Project : Roertoren Roermond

Onderwerp : **Externe veiligheid**

Veiligheidsregio Limburg-Noord heeft middels het schrijven met kenmerk 2022-007839 d.d. 15-02-2022 een advies gegeven inzake Externe Veiligheid op basis het stedenbouwkundig ontwerp van Klunder Architecten d.d. 23-12-2021. Op 24 februari heeft er tussen betrokken partijen een overleg plaatsgevonden om de punten zoals genoemd in bovenstaand advies nader met elkaar door te nemen. In deze notitie is een beknopte samenvatting hiervan weergegeven.

onderwerp Externe veiligheid Roertoren Roermond
ter attentie van Jongen Projectontwikkeling B.V. (JPO)
Gemeente Roermond
Veiligheidsregio Limburg-Noord
opgesteld door Jeroen Hendriks

Bijlage 1 Details beglazing/pui

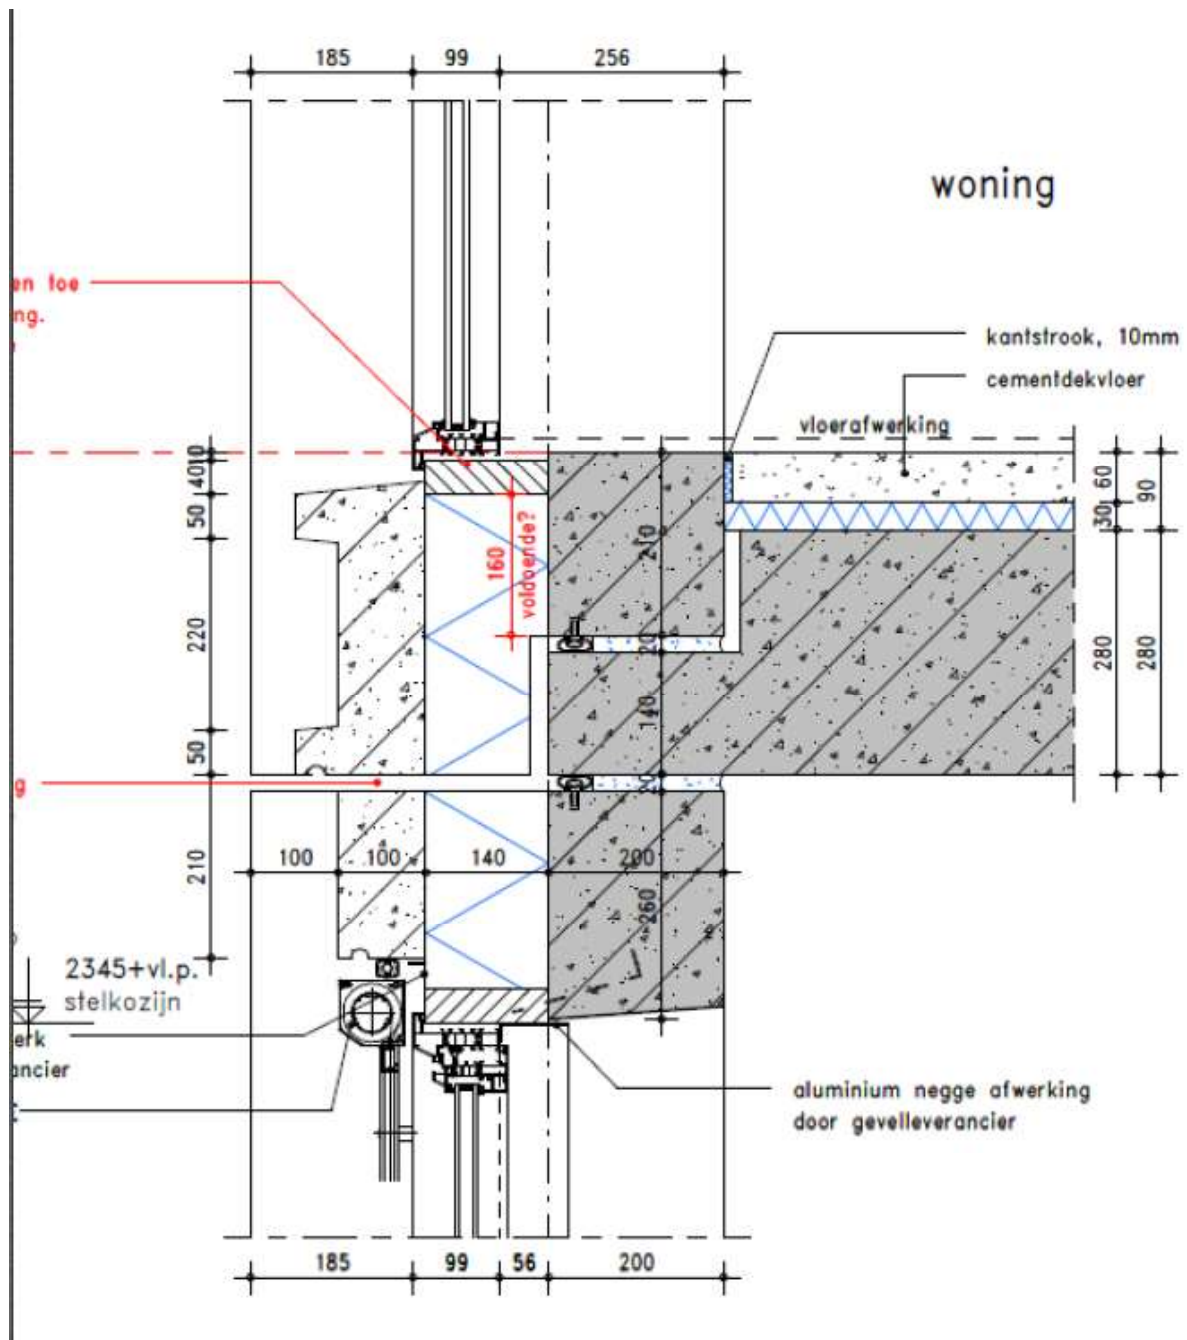
Naar aanleiding van de memo van K+ Adviesgroep bleek dat uitsluitend over de eisen die aan de beglazing inclusief het kozijn gesteld worden nog onduidelijkheid bestond. Over dit aspect heeft op 17-10-2022 een overleg plaatsgevonden met de verschillende betrokkenen. In dit overleg bleek dat de ontwikkeling van de Weerdtoren in Venlo een vergelijkbaar risicoprofiel als de Roertoren kent en dat de eisen die aan de Weerdtoren zijn opgelegd ook passend zijn voor de Roertoren.

In lijn met de adviezen opgesteld door Antea voor de Weerdtoren én in lijn met de door het bevoegd gezag voor de Weerdtoren opgelegde eisen, wordt voorgesteld om voor de Roertoren de volgende eisen aan de beglazing te stellen:

- ER-klasse: 1;
- ASTM-klasse: 2.

Hiermee wordt voorkomen dat er in geval van een incident slachtoffers zullen vallen vanwege scherfwerking. Tevens dient logischerwijs voorkomen te worden dat een volledig pui een optredende overdruk niet aankan. In de constructie is hiermee ondermeer rekening gehouden door:

- De kozijnen zijn qua maatvoering aan de buitenzijde groter dan aan de binnenzijde (zie details in bijlage 1);
- De puien worden vastgezet in de prefab-geveldelen. De prefab-geveldelen zijn verankerd met de vloeren en daarmee met de hoofd draagconstructie van het gebouw.

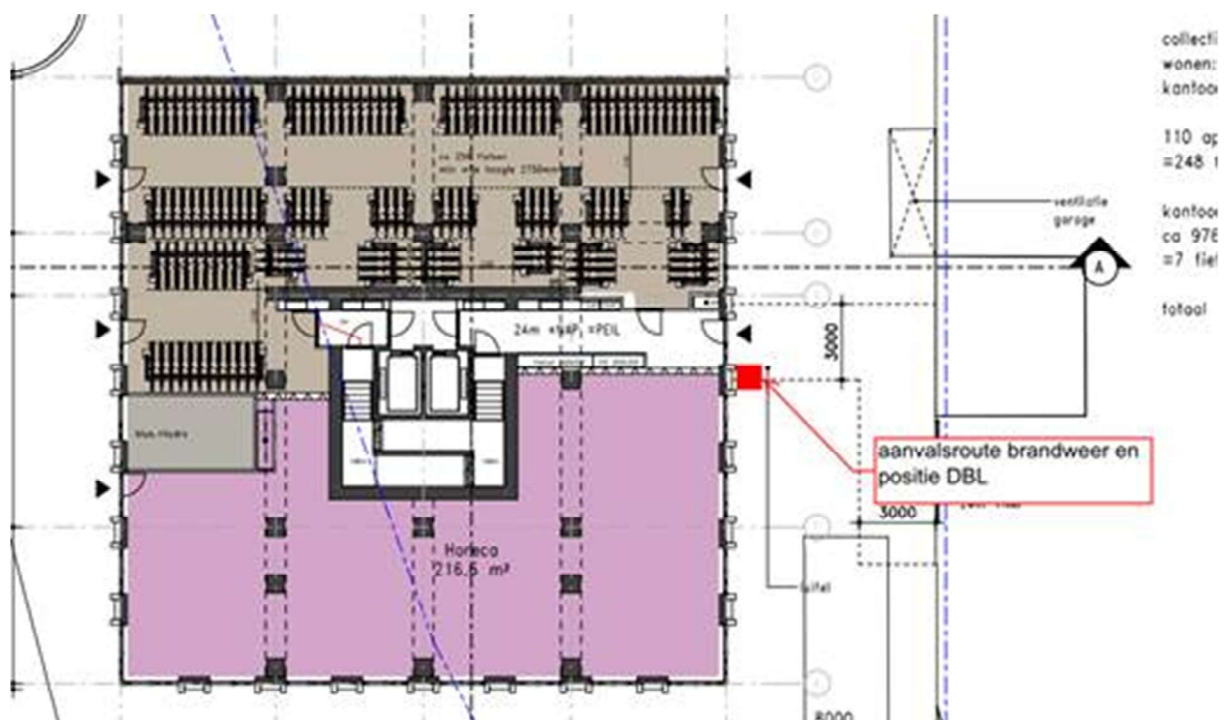
Op de begane grond kunnen bewoners en gebruikers van de toren naar de rechterzijde van het gebouw vluchten (2^e vluchtweg) en tevens nog via de fietsenstalling (3^e vluchtweg). Feitelijk is er dus sprake

van drie vluchtroutes waarbij er bij een calamiteit op het spoor via de zijkanten van het gebouw naar een veilige plek gevluht kan worden.

Bij de hoofdentree van het gebouw zal een informatiebord geplaatst worden die aangeeft dat bij een calamiteit op het spoor via de begane grond gevluht moet worden.

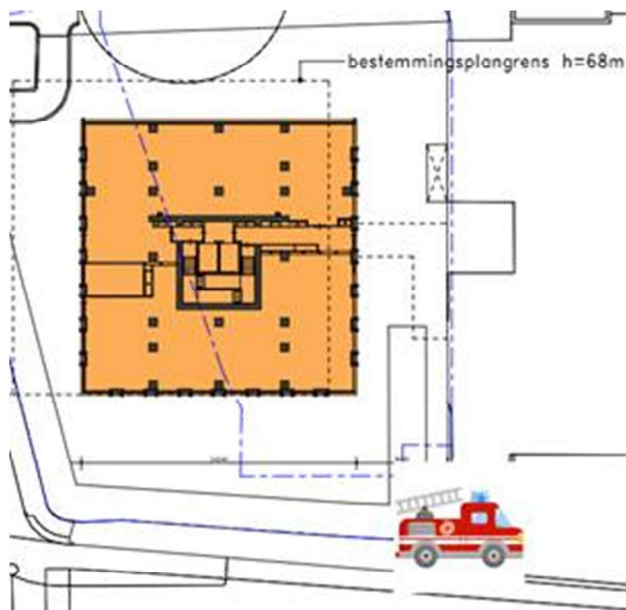
De aansluiting van de DBL aan de buitenzijde van het gebouw dient ter plaatse van aanvalsroute te zijn. Zie onderstaande figuur.

De positie van het aansluitpunt zoals aangegeven op onderstaande tekening is voor de brandweer geen probleem. Indien het mogelijk is dit te verplaatsen naar de voorgevel zou dit voor de brandweer de inzet wel vereenvoudigen.

Bij voorkeur zal de brandweer zich opstellen in de luwte van het gebouw en in de nabijheid van de DBL

Onderstaand de tekening met hierop de positie van de aanwezige brandkranen in het gebied Maria Theresialaan

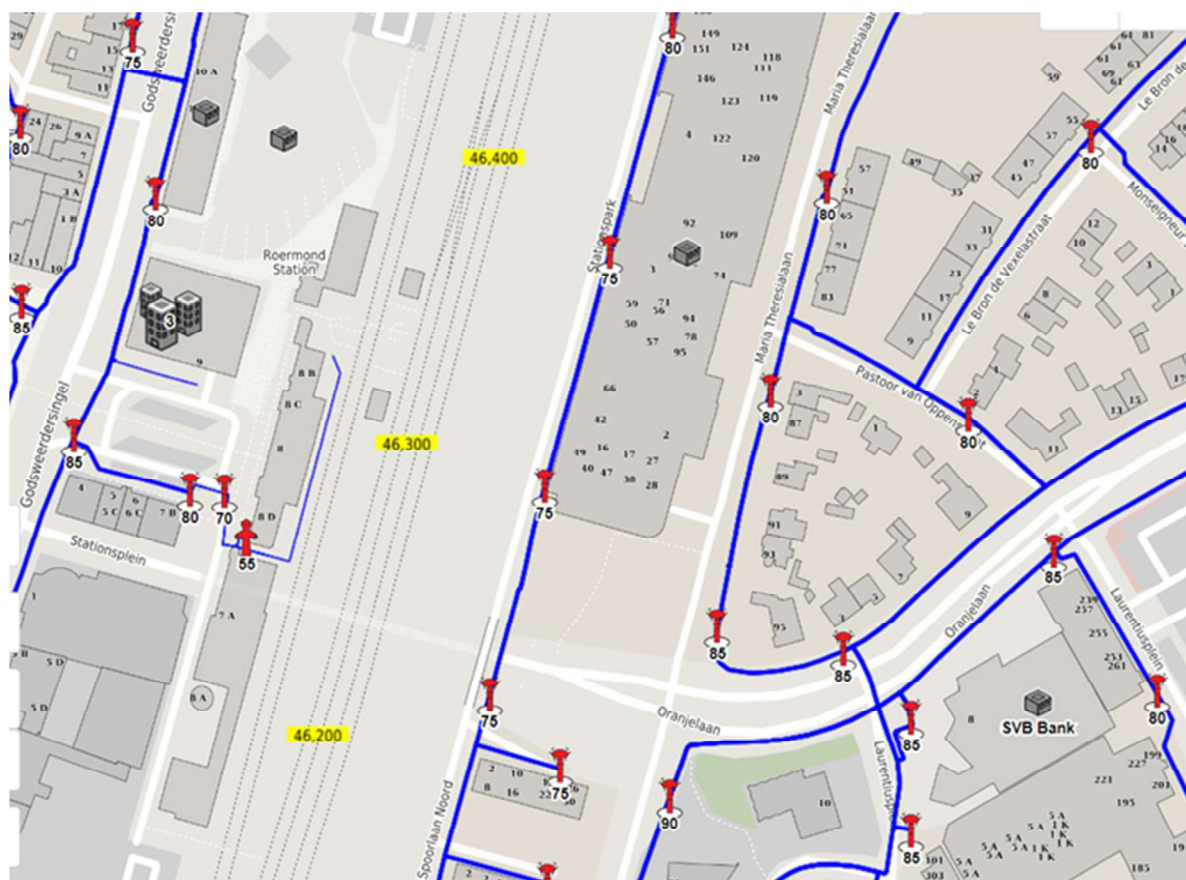
Deze extra bluswatervoorziening dient buiten het gebouw aanwezig te zijn. Hiertoe is reeds overleg geweest met de Brandweer en is bekend waar deze bluswatervoorzieningen zich bevinden en zal invulling worden gegeven aan de handreiking bereikbaarheid en blusvoorzieningen.

Zoals te zien is in het verslag bevindt zich direct in de nabijheid van de toren een blushydrant.
